Registre de concertation du public

Concertation préalable à : la révision du Plan Local d'Urbanisme (PLU) et du zonage d'assainissement de la commune de VIGOULET-AUZIL

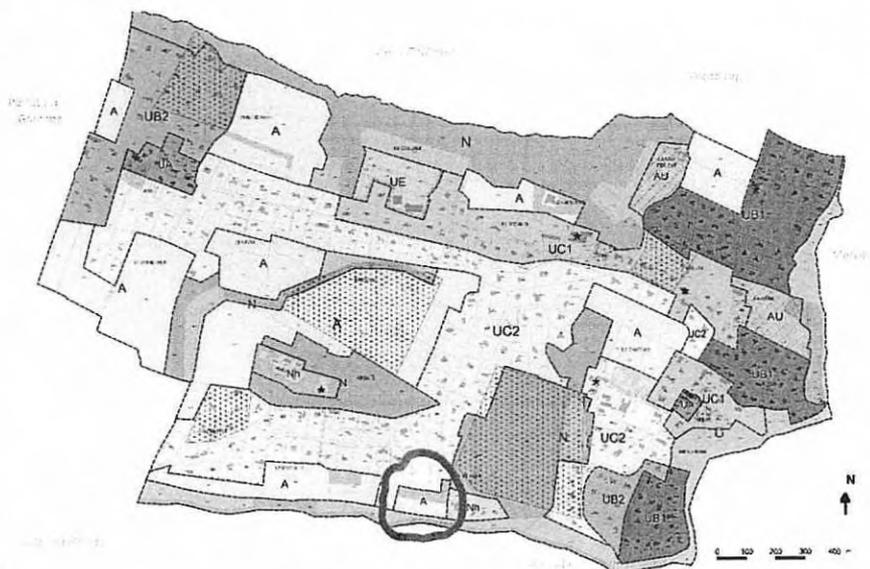
Je viens de prendre connaissance de l'organisation d'une enquête publique concernant le PLU de la commune de Vigoulet Auzil. Je réside et travaille aujourd'hui en Espagne mais je suis propriétaire de 3 parcelles sur cette commune. Ces parcelles ont été classées en zone agricole et je souhaiterais les passer faire passer en zone constructible.

Je suis conscient de l'intérêt qu'ont les communes de privilégier les zones agricoles, mais je tiens toutefois à attirer votre attention sur le positionnement géographique particulier de ces parcelles. Il s'agit des parcelles n°25, 26, et 27 situées chemin de la rivière (voir plan ci-joint). Comme vous pouvez le constater ces parcelles sont entourées au nord, à l'est, et à l'ouest par des constructions existantes (maisons individuelles), et enfin au sud par une voie de desserte (chemin de la rivière), permettant l'accès à ces parcelles.

Aussi, aujourd'hui, je profite de cette enquête, pour que ma demande soit étudiée à nouveau et reconsidérée.

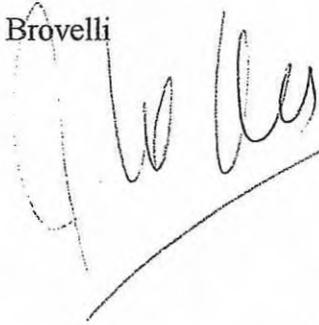
Nous venons d'emménager en juin 2017 à Vigoulet Auzil au lieu dit la Fenasse dans une maison que nous avons faite construire sur la passerelle cerclée en bleu sur le plan joint. Nous avons mené ce projet car nous étions séduits par le cadre de vie et les paysages et rassurés par le futur PLU en cours d'adoption qui s'attache à préserver cet environnement naturel.

Depuis le mois d'aout, nous regrettons que Madame Guillard-Jarry – notre voisine a qui nous avons acheté la parcelle - ait entrepris d'abattre tous les arbres de sa propriété qui composent les bosquets et la haie de peupliers et de chênes le long du ruisseau en contre bas de notre maison (zone délimitée en rouge sur le plan joint).

Ces travaux nous inquiètent fortement car ils dégradent notre environnement immédiat, altèrent le paysage de la commune, dégradent l'écosystème local et entraînent une rupture de la continuité écologique que constitue ce passage boisé sur le territoire de la commune.

Cette passerelle est classée en zone naturelle boisée dans le projet de PLU et nous souhaitons le maintien de ce classement.
